改善箇所説明図

インパクトセンサ

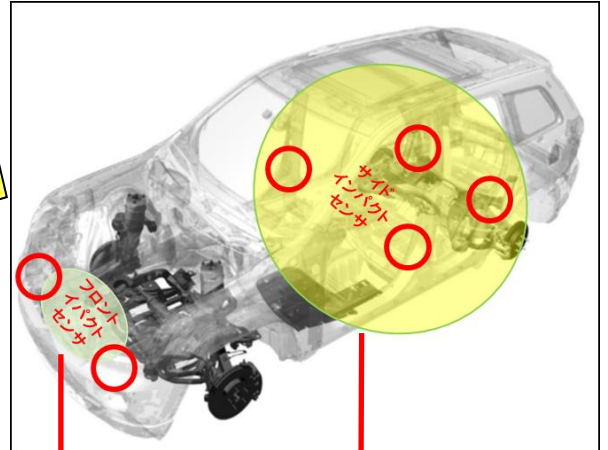
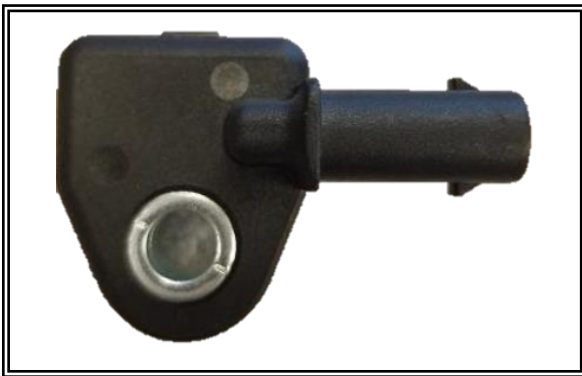
基準不適合発生箇所

乗員保護装置のインパクトセンサにおいて、製造機器のメンテナンスが不適切なため、内部基盤のはんだ接続強度が不足しているものがある。そのため、使用過程ではんだ部に亀裂が生じ、エアバッグ警告灯が点灯して、最悪の場合、エアバッグ等の乗員保護装置が作動しないおそれがある。

改善の内容

全車両、乗員保護装置のインパクトセンサを良品に交換する。

識別 : ラジエーターコアサポート前方右側の固定ボルト頭部に黄色ペイントを塗布する
